PKP Polskie Linie Kolejowe S.A.

PZ.292.1036.2023.03

Dot.: postępowania o udzielenie zamówienia publicznego prowadzonego w trybie przetargu nieograniczonego na:
Zaprojektowanie i wykonanie robót pn. Odcinek B - roboty budowlane na linii kolejowej nr 201 odc. Somonino – Gdańsk Osowa w ramach projektu "Prace na odcinku Kościerzyna - Gdynia" wraz z elektryfikacją linii kolejowej nr 229 w ramach projektu „Prace na odcinku Glinz – Kartuzy – faza II”.

PYTANIA I ODPOWIEDZI DO SWZ CZ. I

P 3 - podłoga na strzpie poddasza nieużytk.

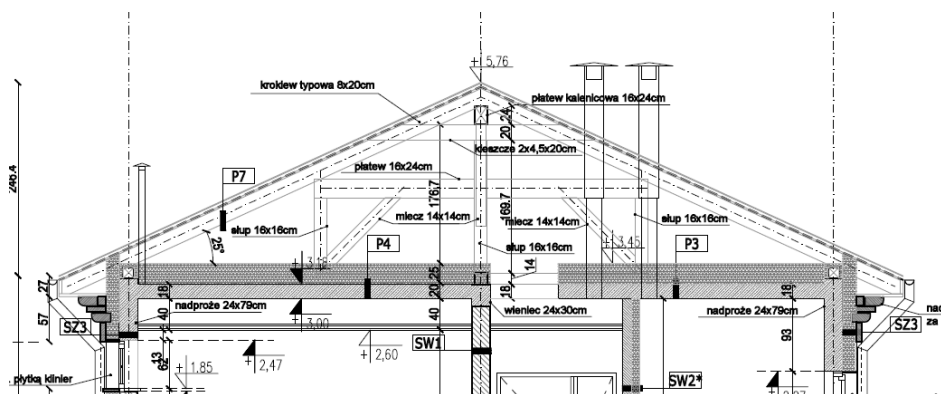
Brak legarów pod ułożenie płyty osb na warstwie docieplenia – na przedstawionych przekrojach płyta osb spoczywa bezpośrednio na warstwie izolacyjnej. Brak membrany nad warstwą izolacji.

Zamawiający dokonał stosowanej modyfikacji SWZ — patrz **Zmiana I SWZ**.
